## 改善箇所説明図

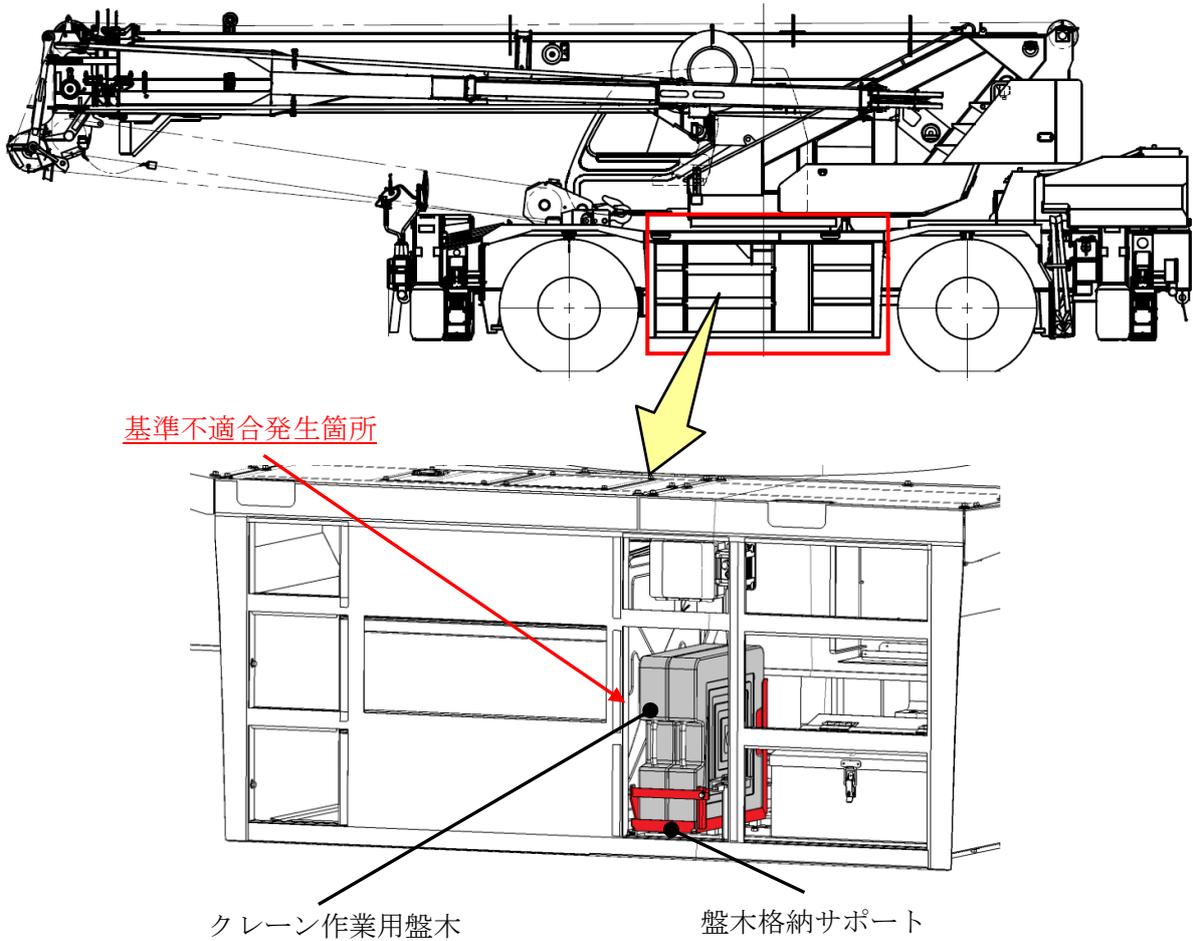
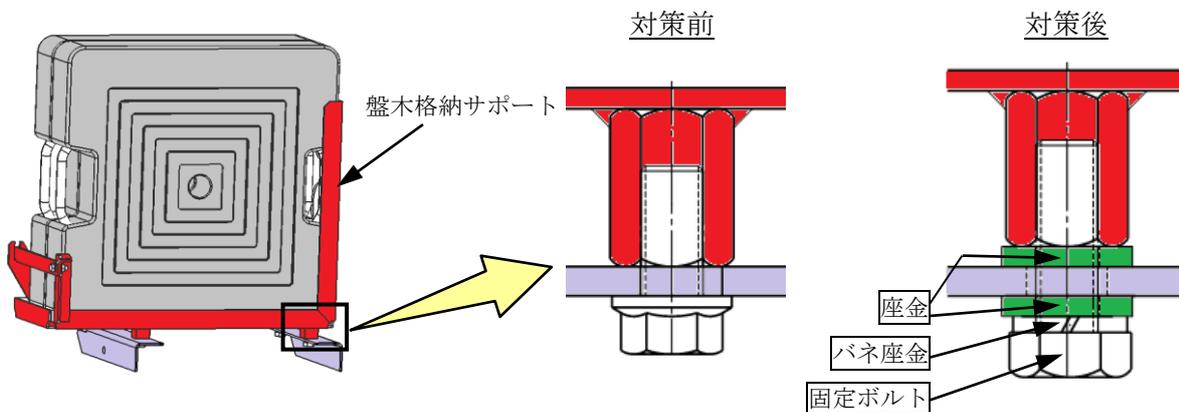
ホイール・クレーンの車枠に取り付けたクレーン作業用の盤木格納サポートにおいて、サポートの固定方法が不適切なため、固定ボルトに緩みが生じるおそれがある。そのため、そのままの状態で使用を続けた場合、固定ボルトが外れ、最悪の場合、走行中に盤木格納サポートおよび盤木が車体からはみ出し、他の交通を妨げるおそれがある。

全車両、盤木格納サポートの固定部に座金を追加する。

注：□ は、変更部品を示す。  
 識別：座金の有無で識別する。
